原理图	Schematic1		创建日期	2026-06-10
板子	Board1		更新日期	2026-06-15
绘制			图页	P1
审阅			800	
			页 1 共 1	
嘉立创EDA		版本	尺寸	嘉立创EDA
		V1.0	A4

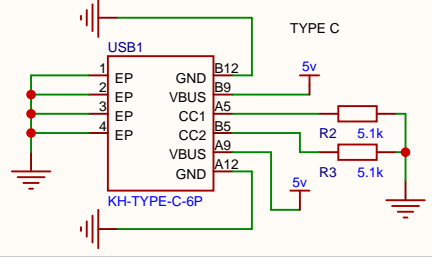
vcc电容，您看用4.7uf可以吗？因为ldo的输出已经有一个10uf了（最近电容涨的5，6倍了实在扛不住了）

上拉电阻是100k，是想降低功耗

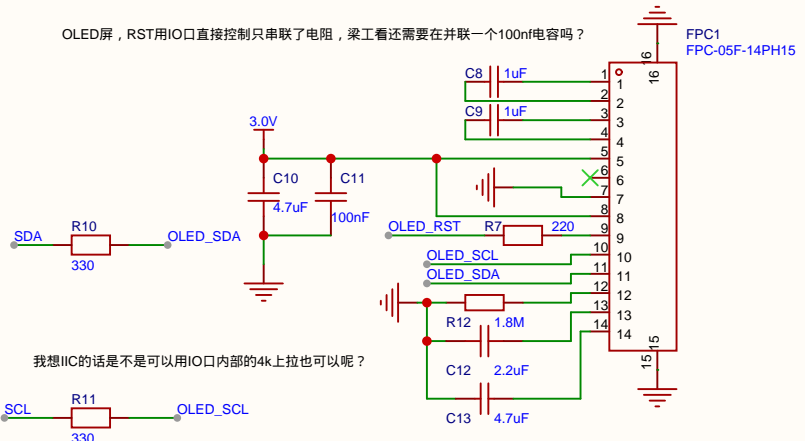
OLED屏，RST用IO口直接控制只串联了电阻，梁工看还需要在并联一个100nf电容吗？

我想IIC的话是不是可以用IO口内部的4k上拉也可以呢？
